Asunto: Modificación de la caracola de admisión

Turbo 728680-0010 y anteriores
Aplicación FORD Mondeo TD Ci , Jaguar X-Type

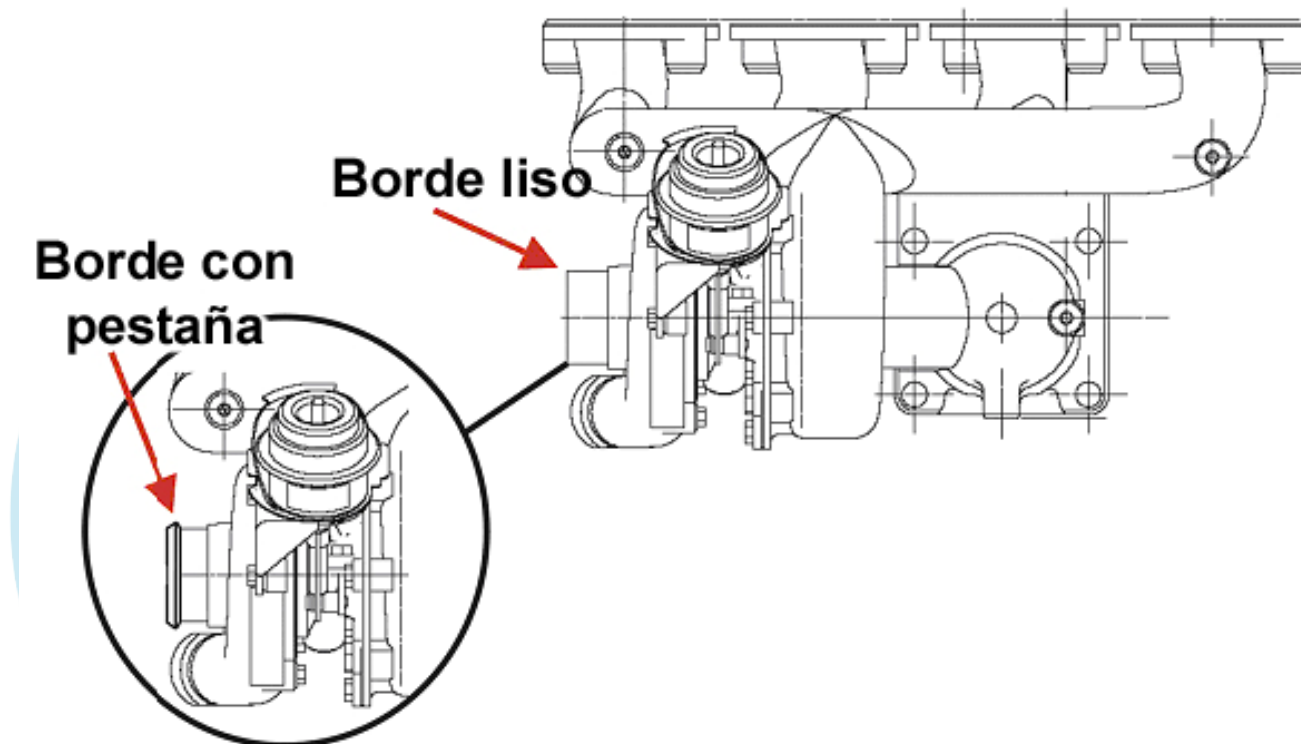
En estos turbos de Ford se ha procedido a modificar la caracola de admisión añadiéndole una pestaña para que el manguito de admisión de aire quede mejor fijado.

El manguito de entrada también ha sido modificado y aunque es una modificación menor, es conveniente reemplazar el manguito al cambiar el turbo por la nueva versión.

El nuevo manguito es de plástico duro, mientras los anteriores eran de goma.

Todos los turbos **728680-0010** y anteriores han sido sustituidos por el **728680-0012** que es el que tiene la pestaña.
